東海第二発電所 審査資料	
資料番号	S-2-3 (改0)
提出年月日	2023年6月23日

東海第二発電所

発電用原子炉設置変更許可申請書比較表（震源を特定せず策定する地震動）

2023年6月

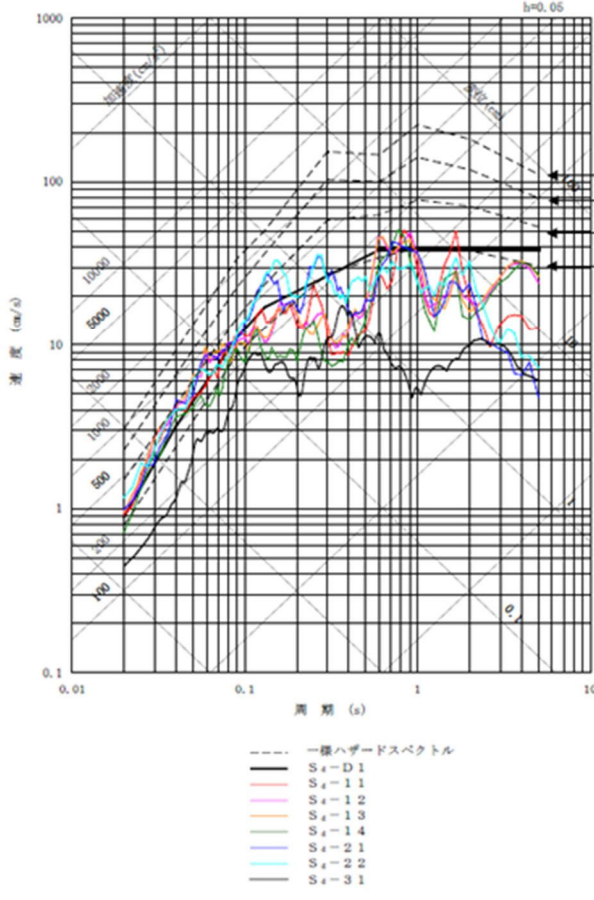
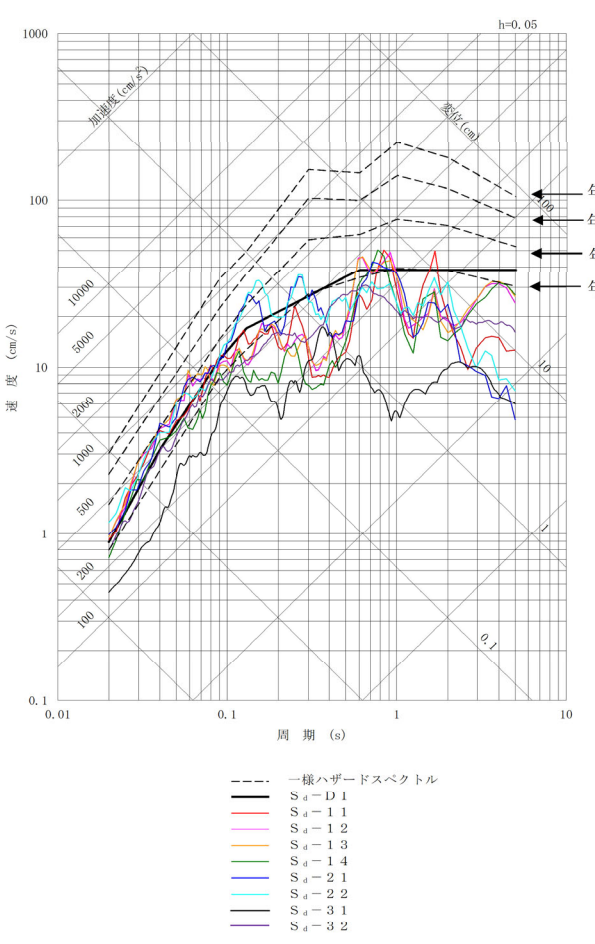
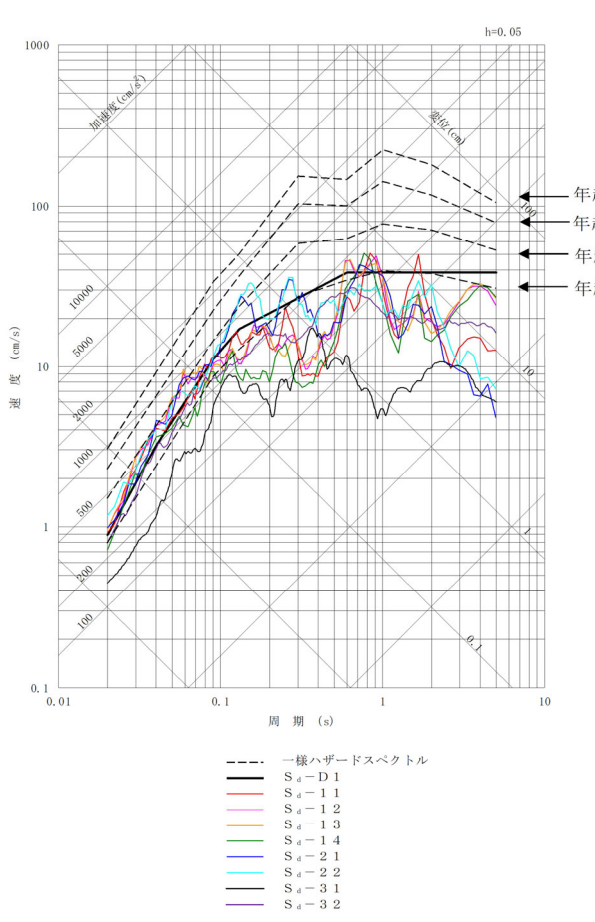
既許可（令和5年1月25日時点）	震源特定せず当初申請（令和3年6月25日時点）	第1回補正	差異説明
 <p>第 1.3-11 図 弾性設計用地震動 S_d-31 の時刻歴波形</p>	 <p>第 1.3-11 図 弾性設計用地震動 S_d-31 の時刻歴波形</p> <div style="border: 2px solid red; padding: 5px; margin-top: 10px;">  <p>第 1.3-12 図 弾性設計用地震動 S_d-32 の時刻歴波形</p> </div>	 <p>第 1.3-11 図 弾性設計用地震動 S_d-31 の時刻歴波形</p> <div style="border: 2px solid blue; padding: 5px; margin-top: 10px;">  <p>第 1.3-12 図 弾性設計用地震動 S_d-32 の時刻歴波形</p> </div>	<p>弾性設計用地震動 S_d-32 の追加，図の変更※ ※当初申請時から，乱数位相を用いた模擬地震波作成に係る地震規模 (M6.9→M7.0) を変更し，S_s-32 を見直しているため，S_d-32 に反映する。</p>

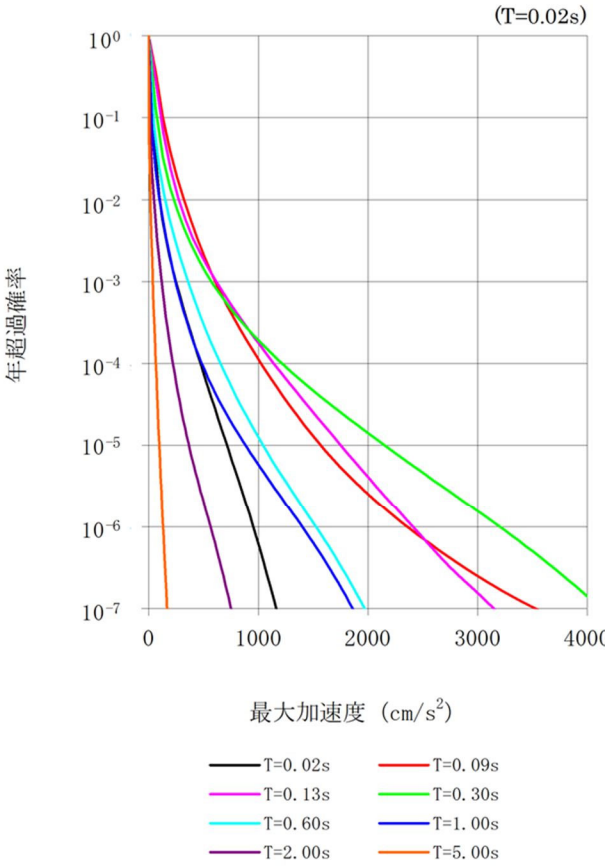
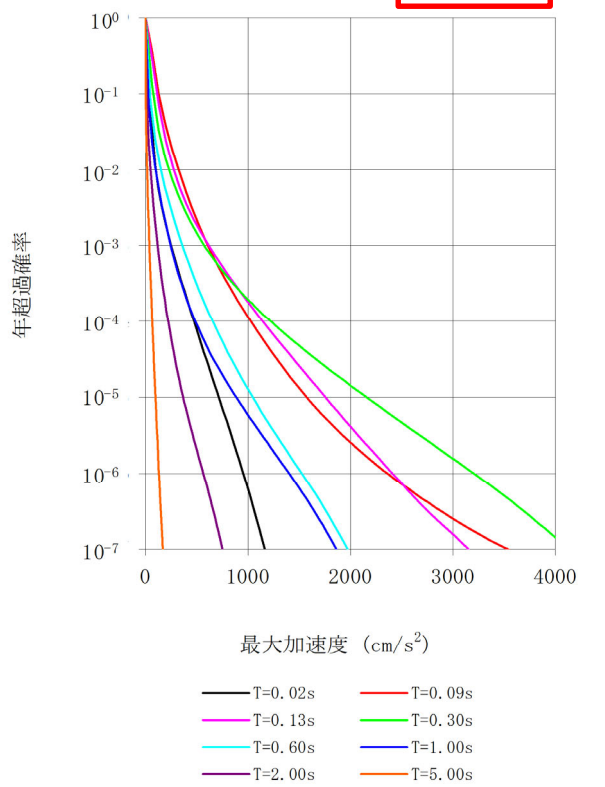
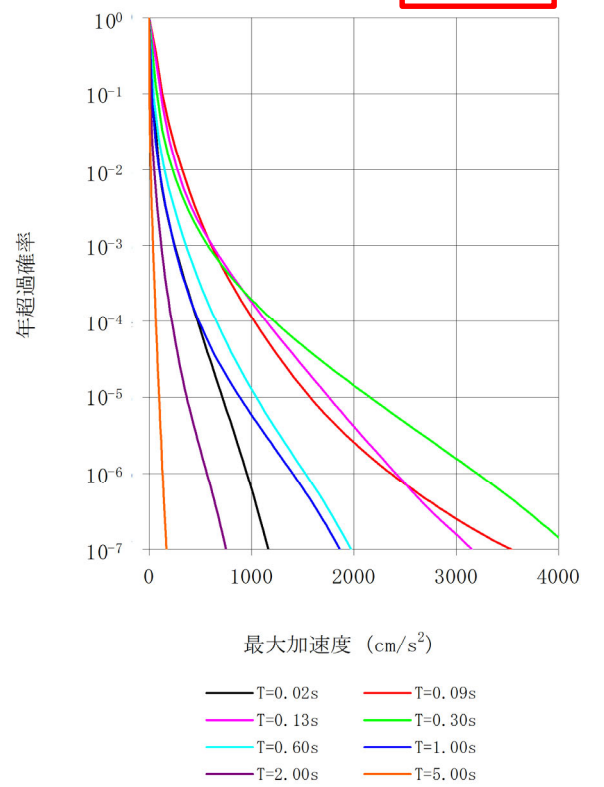
既許可（令和5年1月25日時点）	震源特定せず当初申請（令和3年6月25日時点）	第1回補正	差異説明
 <p>第1.2.1.2-18図（1/2） 内陸地殻内地震の領域震源モデルによる一様ハザードスペクトルと基準地震動S_s-31の応答スペクトルの比較（水平方向）</p>	 <p>第1.2.1.2-18図（1/2） 内陸地殻内地震の領域震源モデルによる一様ハザードスペクトルと基準地震動S_s-31及びS_s-32の応答スペクトルの比較（水平方向）</p>	 <p>第1.2.1.2-18図（1/2） 内陸地殻内地震の領域震源モデルによる一様ハザードスペクトルと基準地震動S_s-31及びS_s-32の応答スペクトルの比較（水平方向）</p>	<p>基準地震動S_s-32の追加、図の変更※</p> <p>※当初申請時から、乱数位相を用いた模擬地震波作成に係る地震規模(M6.9→M7.0)を変更し、S_s-32を見直している。</p>
